## **BEE-Stellungnahme**

zum Verfahren zur Festlegung von näheren Bestimmungen im Zusammenhang mit den Mindestfaktoren (Mindestfaktor-Festlegung) vom 08. Juni 2020

Berlin, 17. Juli 2020

Abbildung 1: Agrometer vom 05.07.2020 / 08.12.2019 zum Einsatz von Kraftwerken bei gegebenem Strompreis (Agrometer, 2020)

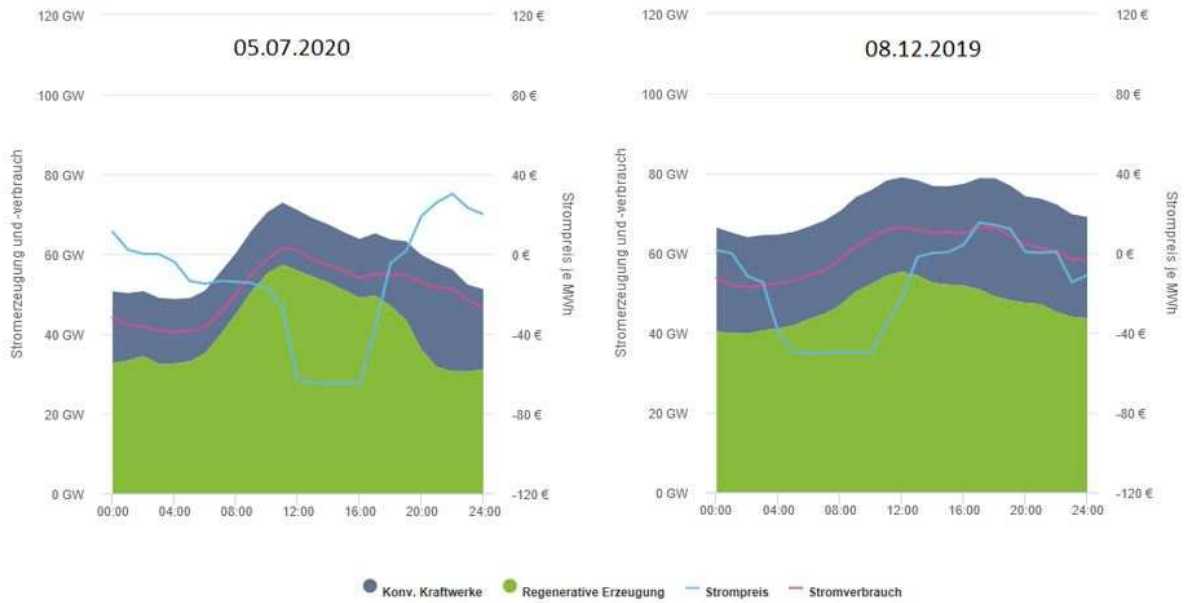
So nimmt die BNetzA<sup>7</sup> auf kritische Netzsituationen Bezug, in denen eine hohe EE-Erzeugung (vor allem Windenergie) auf eine niedrige Last trifft, und tätigt in diesem Zusammenhang die folgende Aussage:

*„Es ist ferner auffällig, dass es in diesen Stunden fast keinen negativen Redispatch von nicht vorrangberechtigtem Strom (negativer Redispatch – konventioneller Strom) gibt. Dies ist nachvollziehbar, da die Last in diesen Situationen fast vollständig von der EE-Einspeisung gedeckt wird, so dass konventionelle Kraftwerke bereits aufgrund des Marktergebnisses nicht laufen.“*

Eine solche Aussage entspricht jedoch nicht der Realität. Abbildung 1 stellt Stromerzeugung und -verbrauch dem Strompreis gegenüber, jeweils für einen Wintertag (08.12.2019) und einen Sommertag (05.07.2020). Es zeigt sich, dass trotz negativer Strompreise an beiden Tagen (bis zu -50 €/MWh am 08.12.2019, bzw. -60 €/MWh am 05.07.2020) konventionelle Kraftwerke mit einer Leistung von ca. 20.000 MW (08.12.2019) bzw. 15.000 MW (05.07.2020) durch dieses negative Strompreiszeitfenster fahren. Bezieht man dies auf das von der BNetzA<sup>8</sup> ermittelte, maximal benötigte Redispatch-Volumen im Winter 19/20 von ca. 5.000 MW, so wird klar, dass die am Markt tätigen konventionellen Kraftwerke dieses Redispatch-Volumen um ein Vielfaches übersteigen.

Abbildung 2: Abweichung bei grafischer Darstellung der Mindestfaktor-Wirkungen (BNetzA, 2020, S. 11)

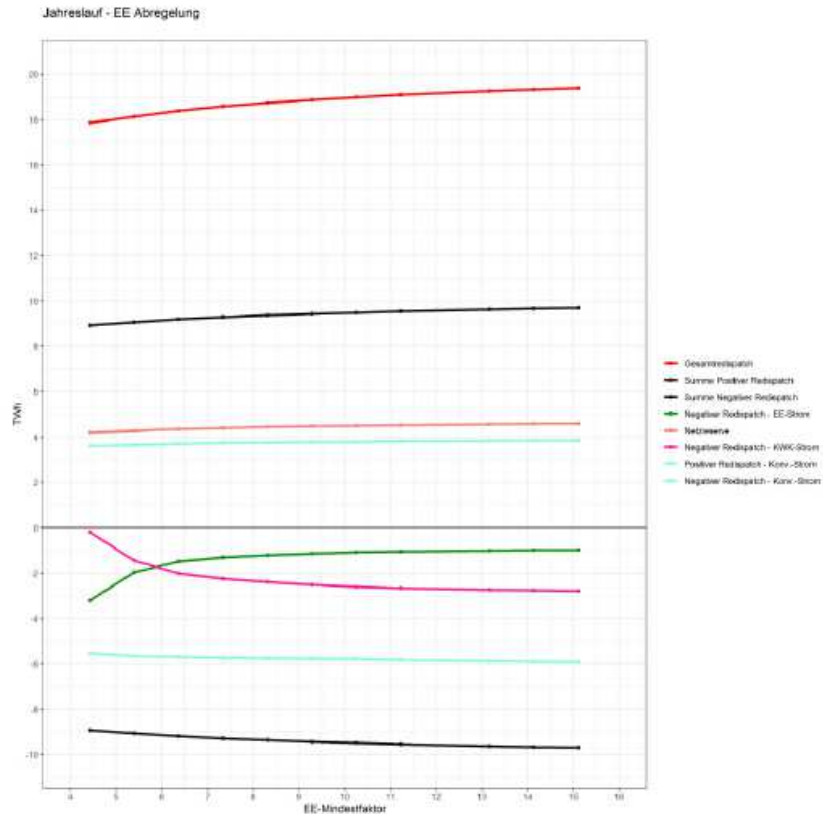
Auch die von der BNetzA aufgeführten Grafiken sind in ihrer Darstellung nicht durchgehend konsistent. Beispielhaft ist unten die Abbildung 2 zu den Auswirkungen auf das Redispatch-Volumen und die reduzierten EE-Mengen aufgeführt<sup>9</sup>:

Hier sollte sich die „Summe Positiver Redispatch“ aus den Teilmengen „Positiver Redispatch – Konv. Strom“ und „Netzreserve“ zusammensetzen („Soll“). In der Grafik („Ist“) liegt die „Summe Positiver Redispatch“ jedoch bei den unterschiedlichen Mindestfaktoren jeweils weit oberhalb der Summe der beiden Teilmengen, es kommt also zu einer signifikanten Soll-Ist-Abweichung. Tabelle 1 verdeutlicht den Zusammenhang:

Vergleichbare signifikante Soll-Ist-Abweichungen gibt es auch bei den Darstellungen zu den „Auswirkungen auf die Redispatch-Kosten“<sup>10</sup> und den „Auswirkungen auf das Redispatch-Volumen in kritischen Stunden“<sup>11</sup>.

Eine Erläuterung für die Abweichungen findet sich in dem BNetzA-Dokument<sup>12</sup> nicht.
